入札説明書及び設計図書等に対する質問回答書

工事名：トンネル防災設備更新工事(2025-新)				問合せ日：2025 年 10 月 23 日
				回 答 日：2025 年 10 月 30 日
記載箇所		質問		回 答
1. 特記仕様書-8 設計書 内訳書-11,20,24,31,35		1. 仮設費について（１） 新神戸トンネル北行、南行、若菜電気室、新神戸電気室、奥笹谷換気所において設計書に「仮設費」の記載があり、その合計は「A-2規制×600日、交通誘導員A×600人、B×1800人（特記仕様書4-3）」が想定されますが、施工箇所ごとの規制、誘導員の内訳をご教示願います。		1. 施工箇所ごとの規制、誘導員の内訳は別紙1の通りとお考え下さい。
2. 特記仕様書-8 設計書 内訳書		2. 仮設費について（２） 上記の通り、施工箇所ごとに「仮設費」が計上されていますが、二軒茶屋換気所、下谷上換気所では「仮設費」が計上されておられません。正しいのでしょうか？		2. 二軒茶屋換気所、下谷上換気所では交通誘導員が不要であると考え、「仮設費」を計上していません。
3. 特記仕様書-8 設計書 内訳書		3. 仮設費について（３） 仮設費として交通管理工（高速道路規制、交通誘導員）を計上されていますが、更新作業に伴い、「散水車待機」「防災受信盤や消火ポンプ制御盤待機」が必要となる場合は、設計変更対象と考えて宜しいのでしょうか？		3. ご質問の件は契約後に監督員と協議のうえ、施工する場合は必要に応じ設計変更の対象とします。

水噴霧支持金具詳細図 S=NON
(溶融亜鉛めっき仕上げHDZT49)

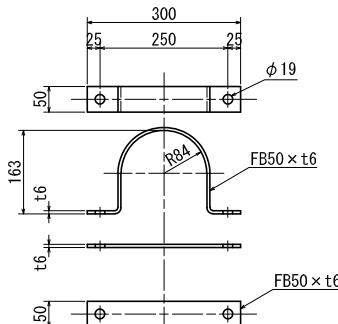
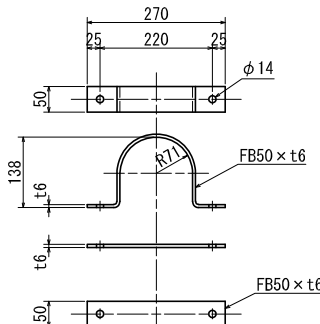
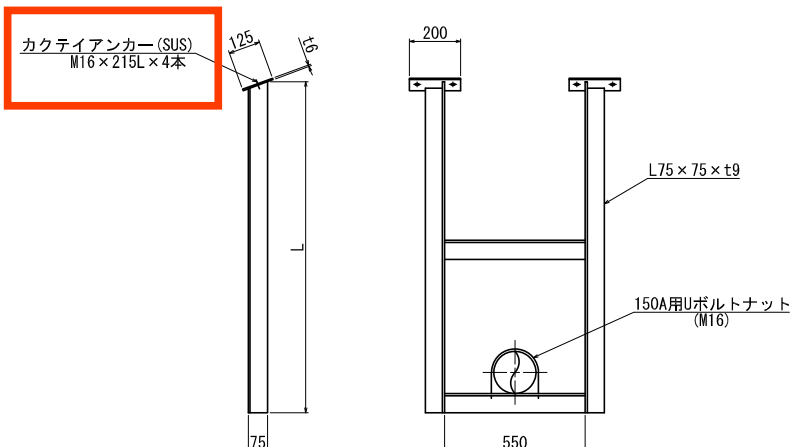
13. 設計書 内訳書-14,16 図面-29,31,42	13. カクテイアンカーについて 配管用支持金具で使用するカクテイアンカーについて、図面では「M16×125L」「M16×100L」と記載がありますが、メーカーに確認したところ既製品はなく、「215L」であれば製品がございます。全て「M16×215L」と考えて宜しいのでしょうか？	13. 当該のカクテイアンカーは「M16×215L」となります。 図面については別紙4_図番29, 31, 42のとおり修正します。

図面番号	修正ページ	内容	詳細
29, 31, 42	33, 35, 46	規格変更	カクテイアンカー 「M16×125L」 「M16×100L」 → 「M16×215L」
